| 女川原子力発電所第2号機 工事計画審査資料 | |
| 資料番号 | 02-補-E-01-0200_改4 |

補足-200 工事計画に係る補足説明資料（安全設備及び重大事故等対処設備が使用される条件の下における健全性に関する説明書）

補足-200-17 詳細設計の進捗に伴う工事のアクセスルートへの影響
について

図1 屋外アクセスルート図（変更後）

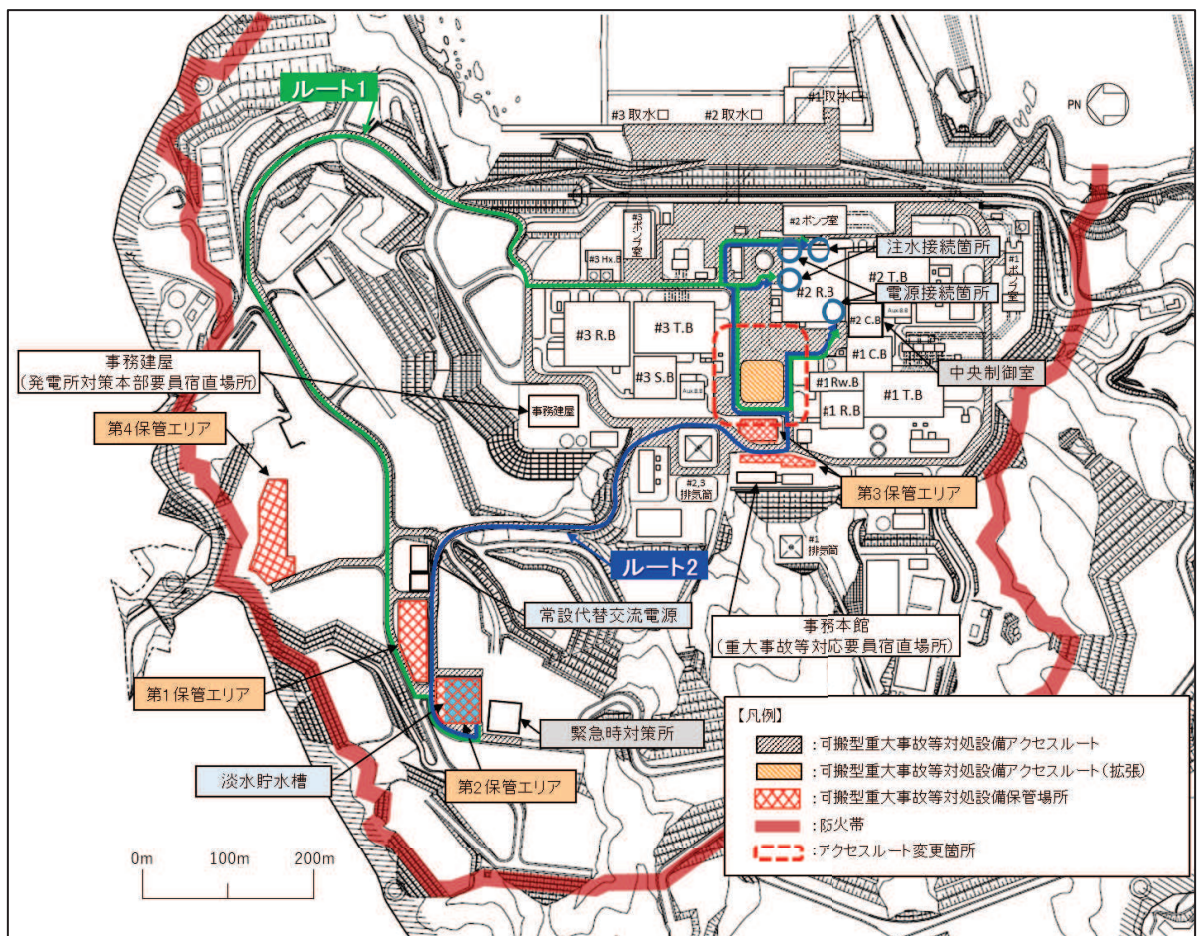
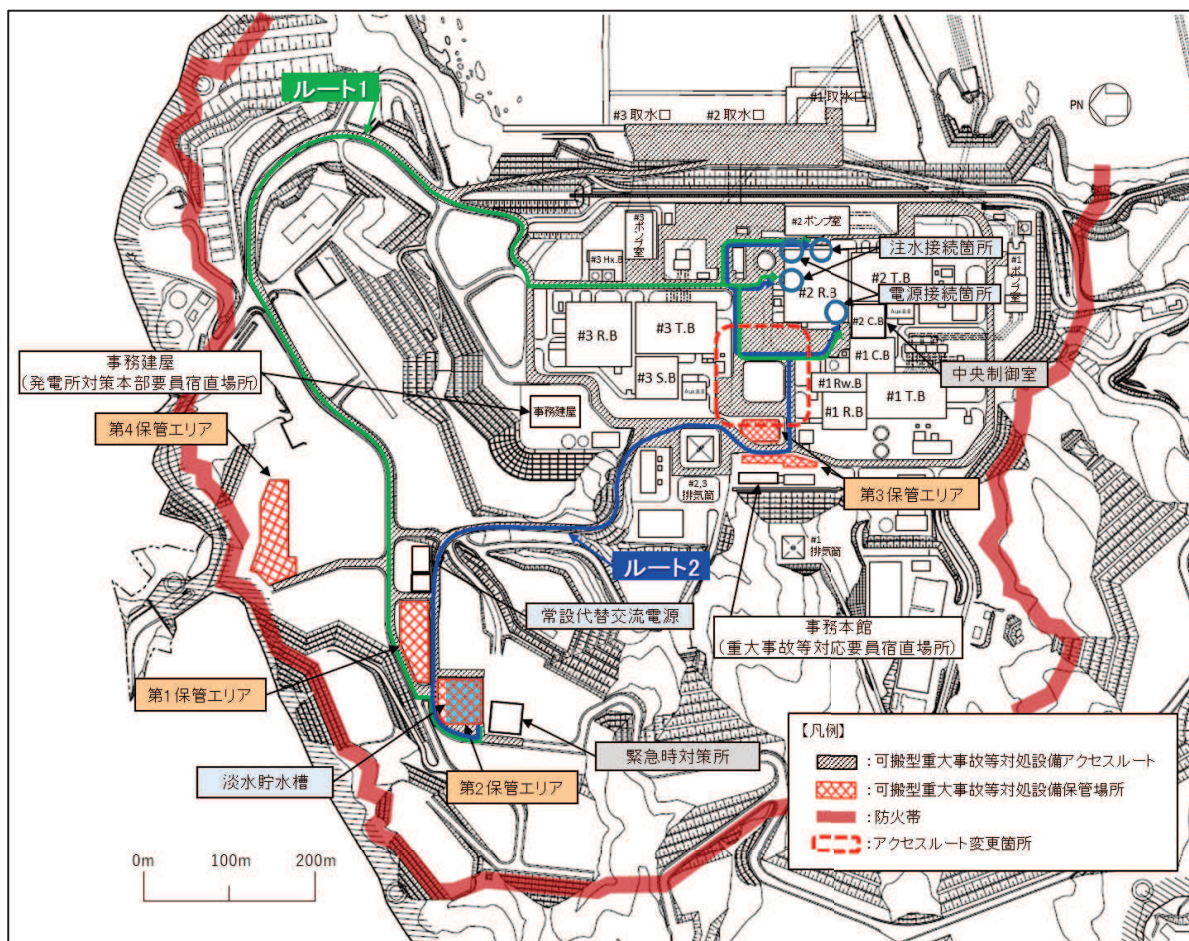
詳細設計の進捗により実施する工事に伴い屋外アクセスルートのルート1及びルート2の形状を一時的に変更する。

また、工事中の運用面を考慮し、当該部の近傍について耐震性に限定せず利用できるアクセスルートを拡張する。（図中の橙斜線部）

屋外アクセスルートの変更後の形状を図1、変更前の形状を図2、形状変更の詳細について図3、工事の干渉範囲の詳細を図4に示す。

図3 屋外アクセスルートの変更箇所詳細

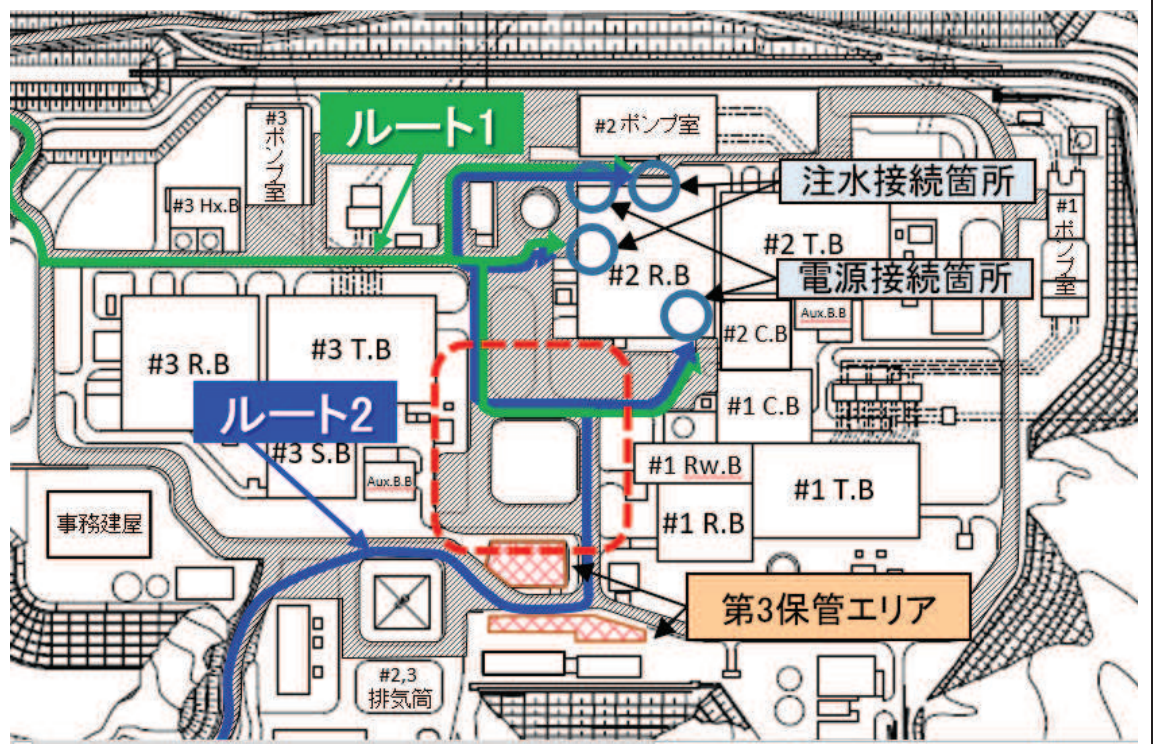
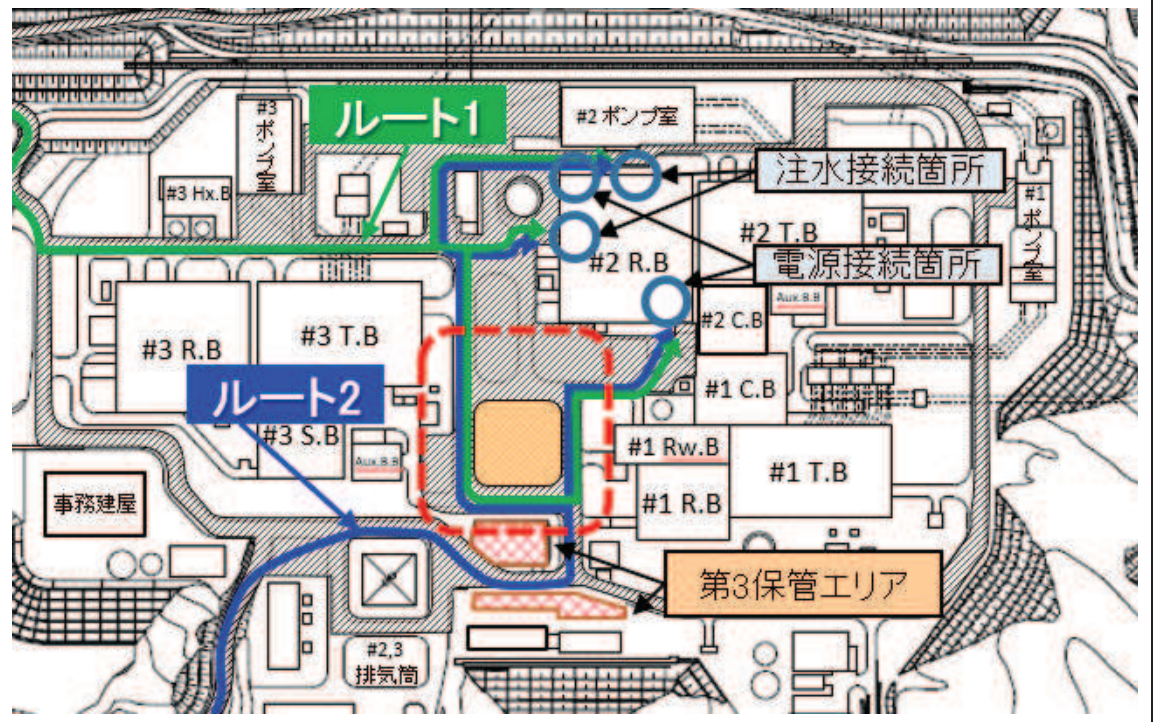
変更前
(工事計画変更認可申請書)

変更後

図5 建屋、鉄塔、構築物の損壊の影響

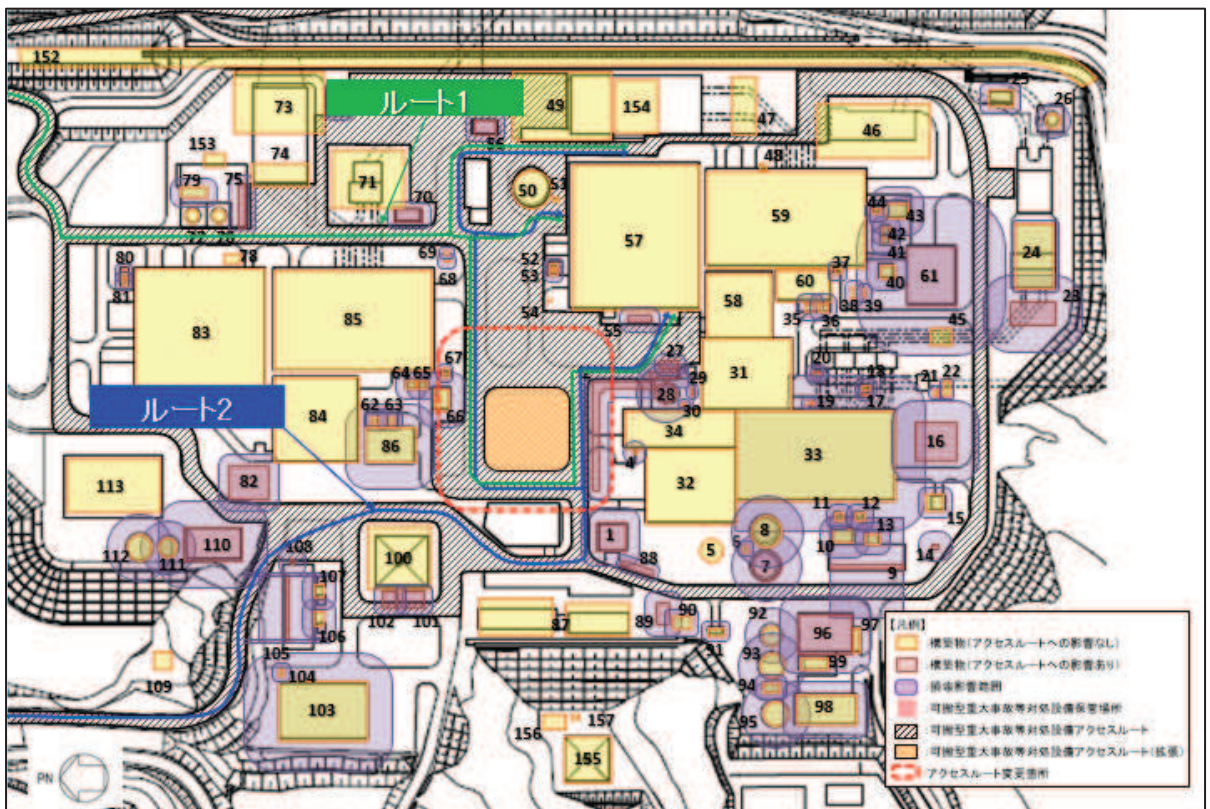
周辺構造物のうち、建屋、鉄塔、構築物の損壊については図5、小規模構造物の損壊については図6に示すとおり、屋外アクセスルートの形状を変更しても、可搬型重大事故等対処設備の通行に必要な道路幅（3.7m）が確保できることを確認した。

図 7 周辺斜面，敷地下斜面の影響

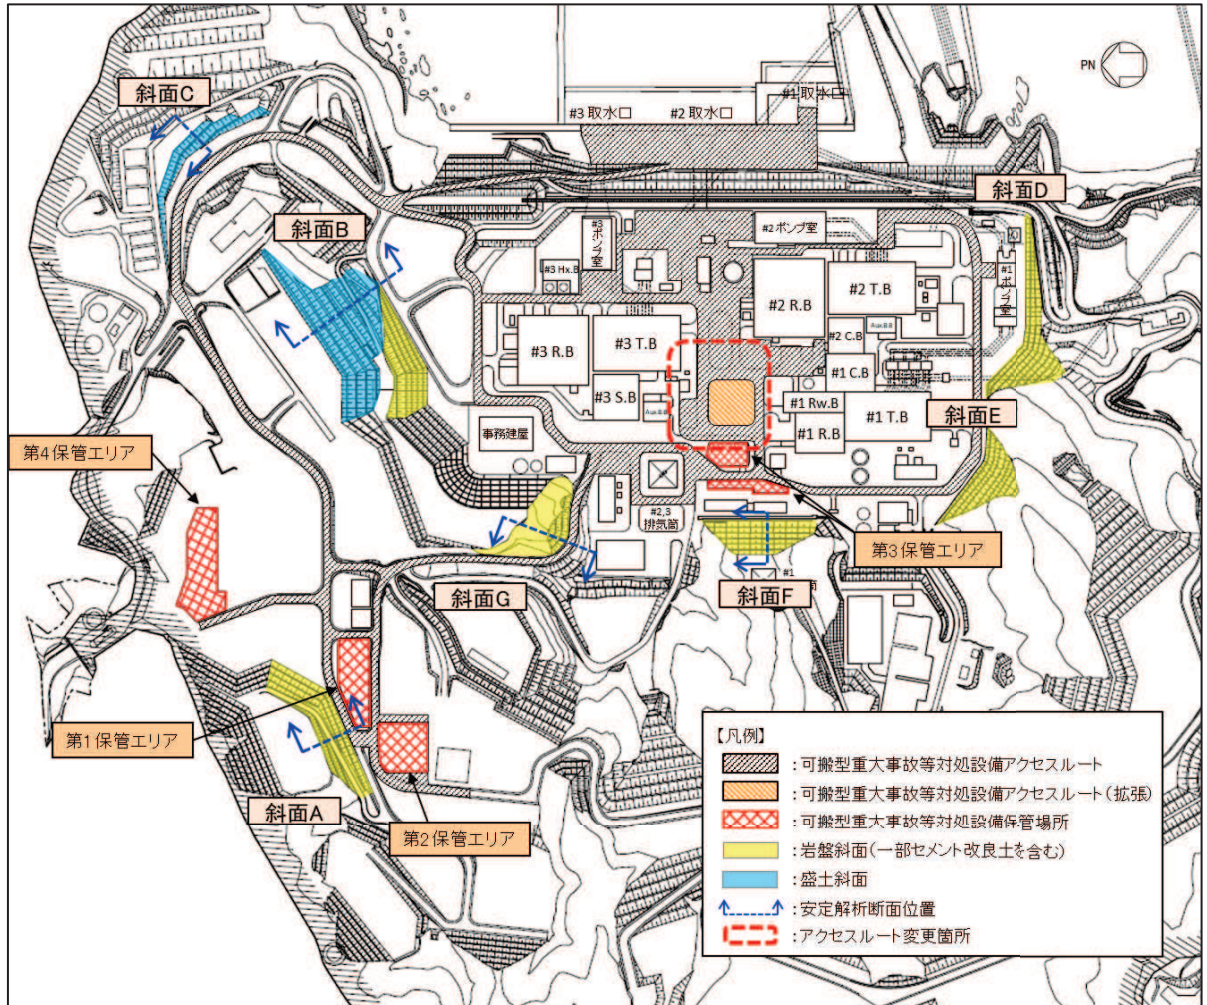
周辺斜面の崩壊，敷地下斜面のすべりについては，図 7 に示すとおり，屋外アクセスルートを変更する箇所は斜面より十分に離隔されているため，屋外アクセスルートの形状を変更しても影響がないことを確認した。

図8 地下構造物の影響評価箇所

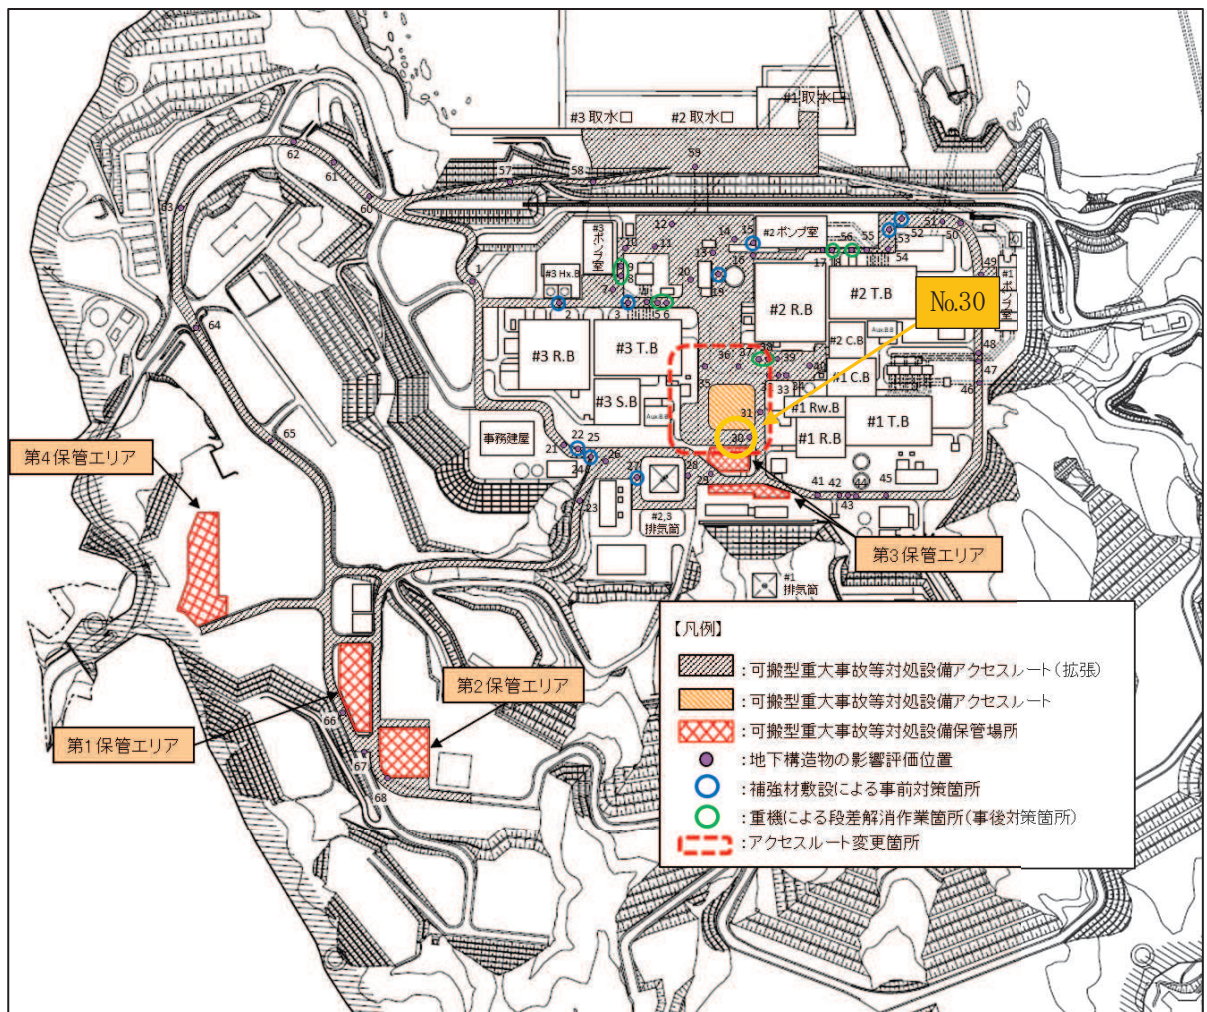
液状化及び揺すり込みによる不等沈下については、図8に示すとおり、屋外アクセスルートを変更した場合、No. 30の箇所の影響が懸念されるが、設置変更許可申請書及び設工認申請書の評価にてNo. 30（第2号機排気筒連絡ダクト）については、岩盤内のトンネル構造のため相対沈下量が生じない箇所であることから不等沈下が発生しないことを確認している。

以上より、液状化及び揺すり込みによる不等沈下については、屋外アクセスルートの形状を変更しても影響がないことを確認した。

図9 ルート1の仮復旧時間評価結果

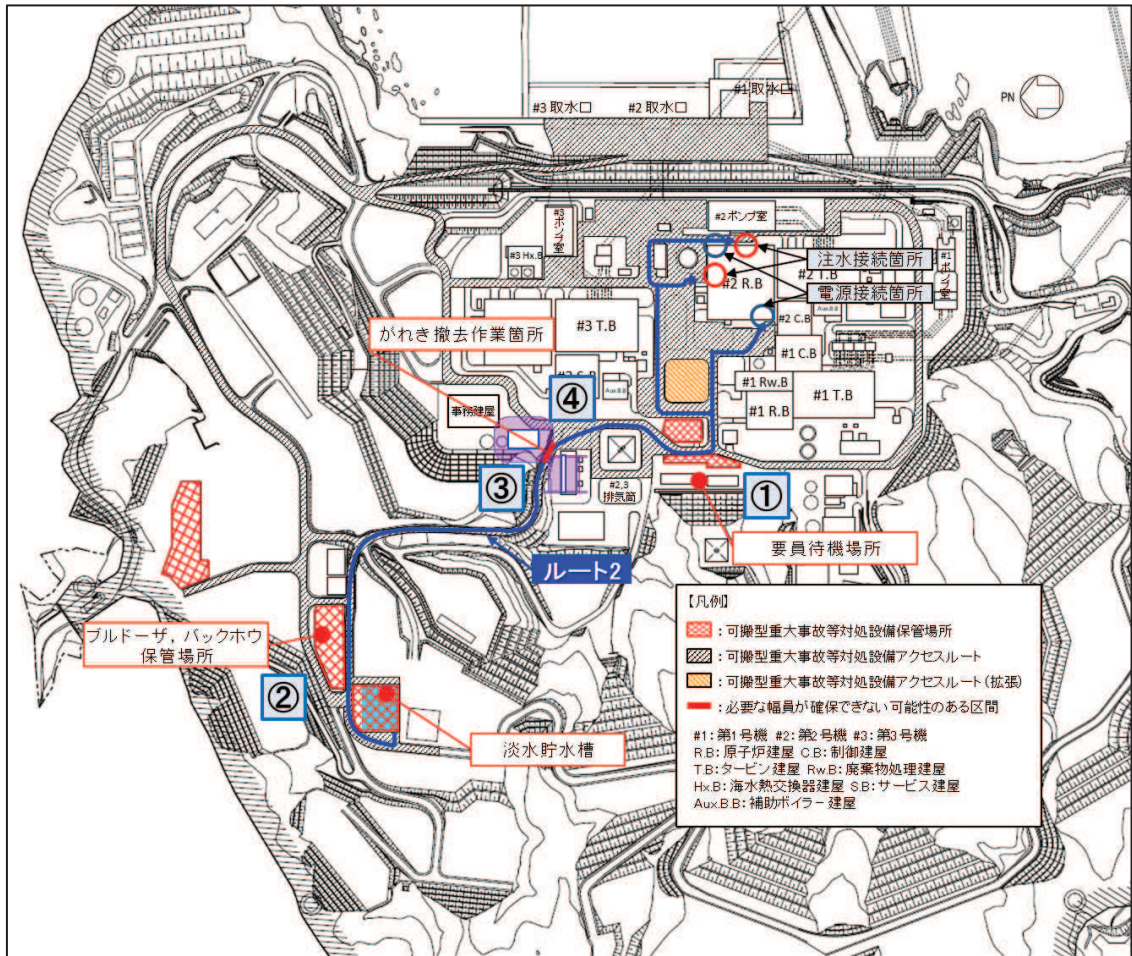
屋外アクセスルート¹の形状を変更したため，ルート 1 の距離が約 89m 増加したことにより，重機の移動時間が 7.2 分から 7.8 分に増加するが，切上げ処理して 8 分と評価していたことから仮復旧時間評価結果（148 分）に変更はない。

| 区間 | 距離 [約 m] | 評価項目 | 所要時間 [分] | 累積時間 [分] |
|-----|------------------------------|----------|---------------|---------------|
| ②→③ | <u>1200</u> → <u>1289</u> | 重機移動 | 8 (変更なし) | 78 (変更なし) |
